# SERVICE Bulletin

Climate Control 4610  
FJ1100, FJ1700, FJ2200, FJ3200,

## Compatibility issue on DC Kit 2 (inverter) with FreshJet

ancien logo

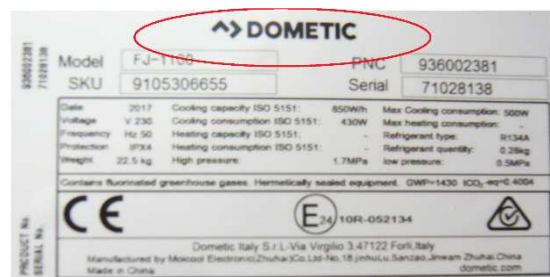
Les pics élevés de l'onduleur (PP2002) dans le kit DC 2 déclenchent la protection contre les surtensions et le climatiseur arrête de fonctionner.

Cet arrêt n'endommage pas le climatiseur.

Avec les climatiseurs avec le nouveau Logo, le kit DC 3 (onduleur MSI1812T) doit être utilisé.
